Nr. sprawy 3/2020/WIP-IMIP

WYJAŚNIENIE TREŚCI SPECYFIKACJI ISTOTNYCH WARUNKÓW ZAMÓWIENIA

Dotyczy zamówienia publicznego prowadzonego w trybie przetargu nieograniczonego na roboty budowlane polegające na **wykonanie robót budowlanych polegających na wykonaniu remontu pomieszczenia warsztatowego 05 na kondygnacji piwnicy w skrzydle wschodnim w Gmachu Nowym Technologicznym Wydziału Inżynierii Produkcji Politechniki Warszawskiej w Warszawie przy ul. Narbutta 85, 02-524 Warszawa.**

SZKIC SZAFY

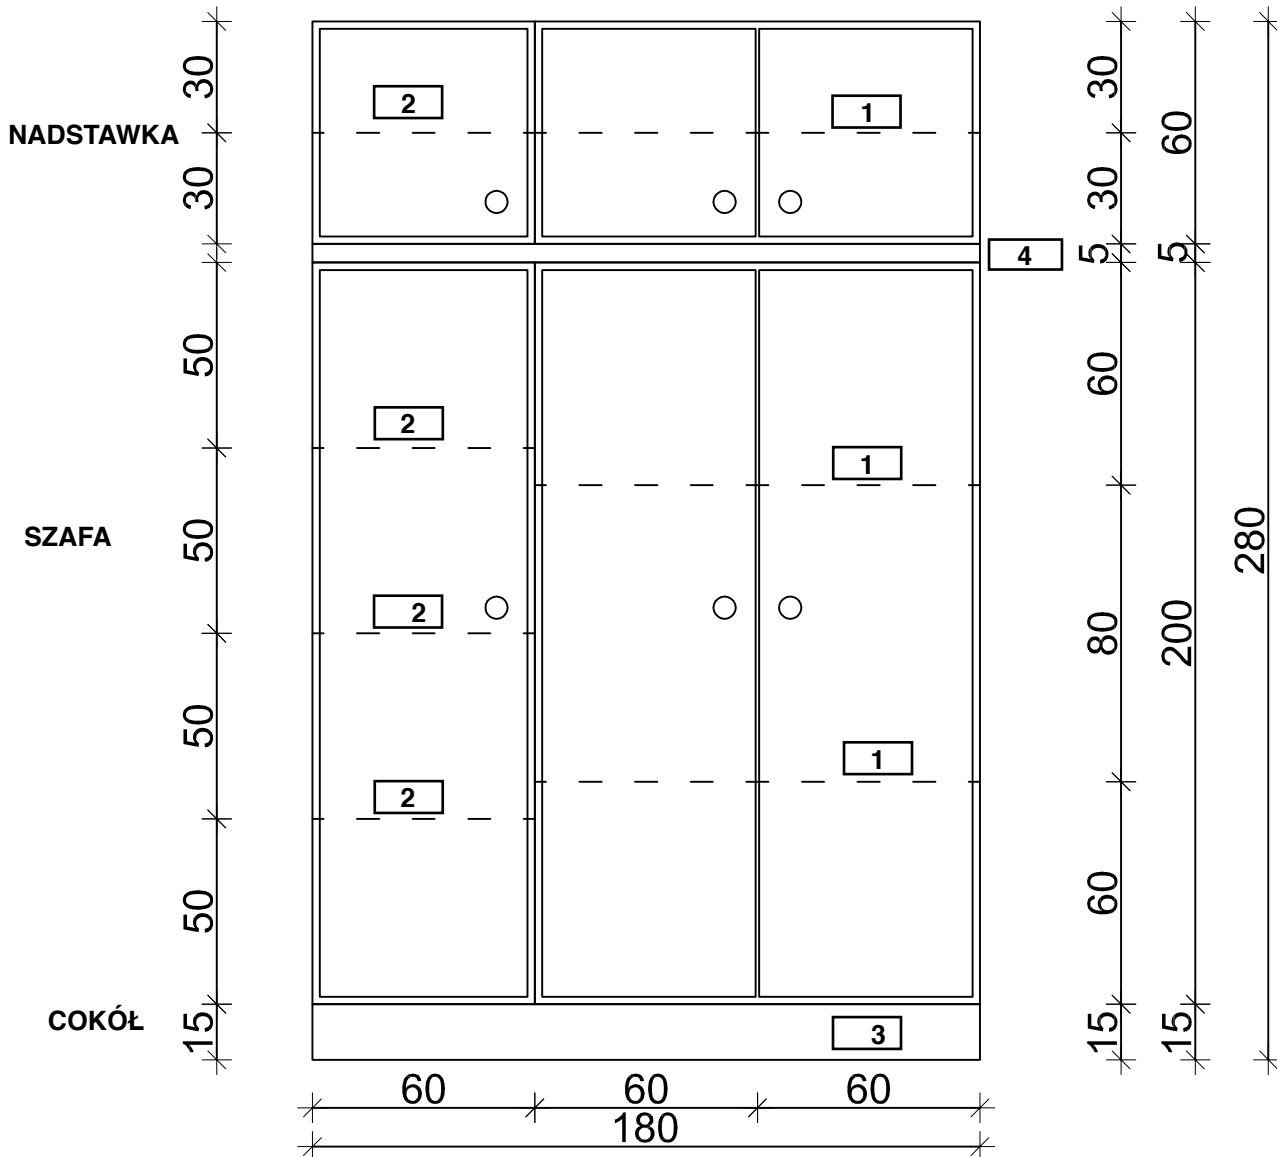
Prosimy o uszczegółowienie prac meblarskich objętych przedmiotem robót budowlanych – wykonanie nakrywy i nakładki z płyty HPL oraz szafy

Zamawiający zamieszcza zaprojektowany szkic szafy wraz z opisem sposobu wykonania.

Załącznik a) – szkic szafy.

- szafa o szer 60x gł 60 x wys. 200- 1 szt
- szafa o szer 120x gł 60 x wys. 200- 1 szt
- nadstawka o szer 60x gł 60 x wys. 60- 1 szt
- nadstawka o szer 120x gł 60 x wys. 60- 1 szt
- cokół wspólny dł.180 cm, szer. 57 cm

- płyta laminowana gr. 2,2 cm jednokolorowa np grafitowa
- obrzeża PCV o grubości płyty
- ściana tylna w kolorze szarym

- 1.półka regulowana 60 x 120 cm, ze wzmocnieniem
- 2.półka regulowana 60 x 60 cm
3. cokół 180 x 57 cm, cokół wycofany od ściany tylnej, ze względu na projektowany cokół na ścianie
- 4.pomiędzy szafą a nadstawką płyta pozioma o grubości dostosowanej do wysokości pomieszczenia
